정면이 열린 경사 U자 받침

정면 막음판을 제거하고, 벌어진 돌출 입구와 뒤쪽으로 낮아지는 경사를 적용했습니다.

벨트·롤러·모터·개폐 링크는 V5.1과 같습니다. 받침은 좌측과 함께 움직입니다.

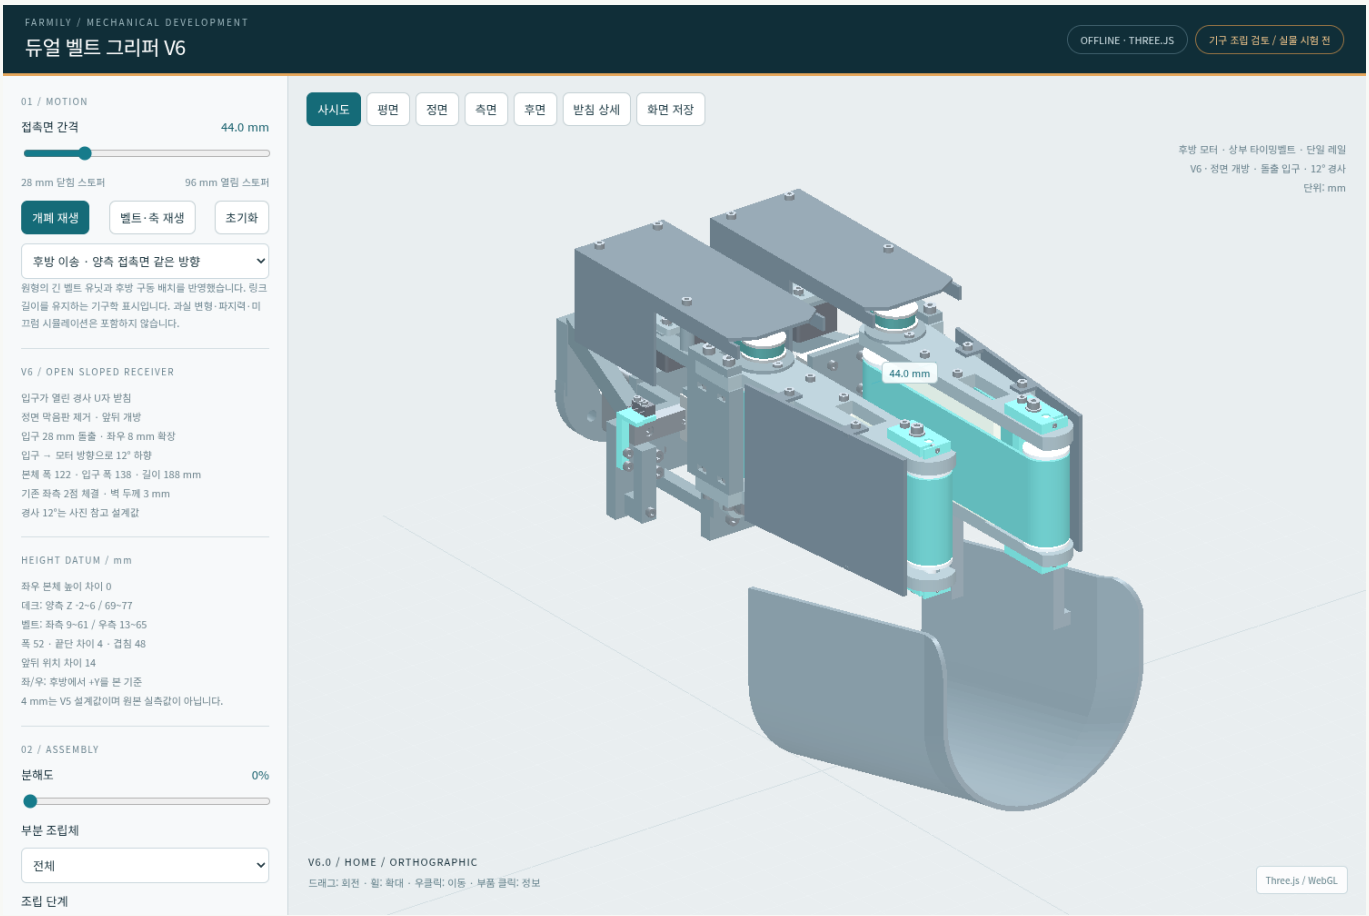
구분	V5.1	V6 수정
받침 폭	약146 mm	본체122 / 입구138
앞뒤 길이	약204 mm	188 mm
최저 바닥	약Z-92 mm	약Z-168 mm
받침 형상	경사 반원형 받침	돌출·확장 입구
고정 방식	좌측 2점 M3	동일 체결점
개구부 / 경사	후방 개방 /10도	앞뒤 개방 /12도

본체 단면 / 입구 변경

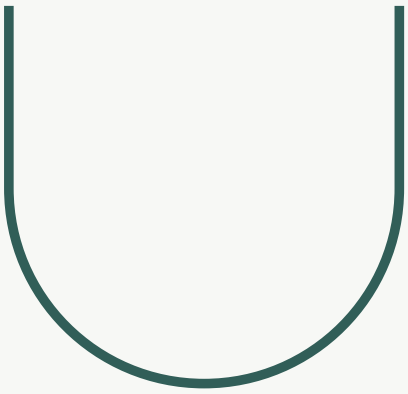
입구가 높고 모터 쪽이 낮은12도 경사는 사진 참고 설계 가정입니다.

외측 폭122 / 벽3 mm
내측 반경 R58
정면 막음판 없음 / 앞뒤 개방
입구28 mm 돌출 · 좌우8 mm 확장
선단 R18 / 모터 쪽으로12도 하향
전방 Y202 / 후방 Y14
